SERVICE INFO – INA 0123

Πιο αθόρυβος κινητήρας

Αντικαθιστώντας μια άκαμπτη τροχαλία ιμάντα με μια τροχαλία δυναμό με κασάνια

Μοντέλα: 320d (E90, E91, E93)
320d xDrive (E90, E91, E93)
520d (E60, E61)
520d xDrive (E60, E61)

Εικόνα 1: Αντικαθιστώντας μια άκαμπτη τροχαλία ιμάντα με μια τροχαλία δυναμό με κασάνια

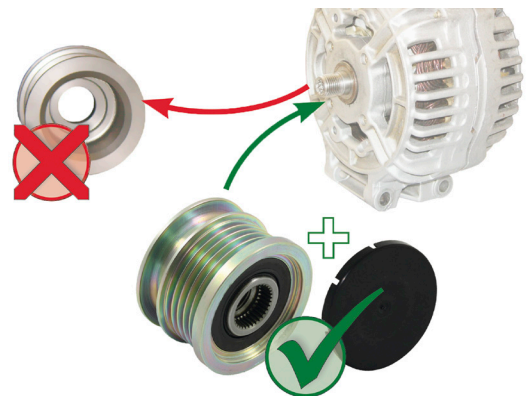
Στα οχήματα που αναφέρονται παραπάνω με άκαμπτη τροχαλία ιμάντα δυναμό μπορεί να δημιουργηθούν κραδασμοί και δυνατοί θόρυβοι από τον ιμάντα αξεσουάρ. Αυτοί οι κραδασμοί και οι θόρυβοι προκαλούνται από τις ανωμαλίες περιστροφής στον κινητήρα diesel, οι οποίες είναι μεγαλύτερες από αυτές στον βενζινοκινητήρα.

Η τροχαλία δυναμό με κασάνια αποδεσμεύει τον ιμάντα αξεσουάρ από τις ανωμαλίες περιστροφής του κινητήρα, διασφαλίζοντας την ομαλή και αθόρυβη λειτουργία του ιμάντα poly-V. Ως αποτέλεσμα, ο κινητήρας είναι πιο αθόρυβος και η οδήγηση πιο άνετη.

Η Schaeffler Automotive Aftermarket συνιστά στα οχήματα με άκαμπτη τροχαλία ιμάντα δυναμό να τοποθετείται εκ των υστέρων μια τροχαλία δυναμό με κασάνια. Προσοχή: Είναι σημαντικό να μελετηθούν οι οδηγίες που βρίσκονται μέσα.
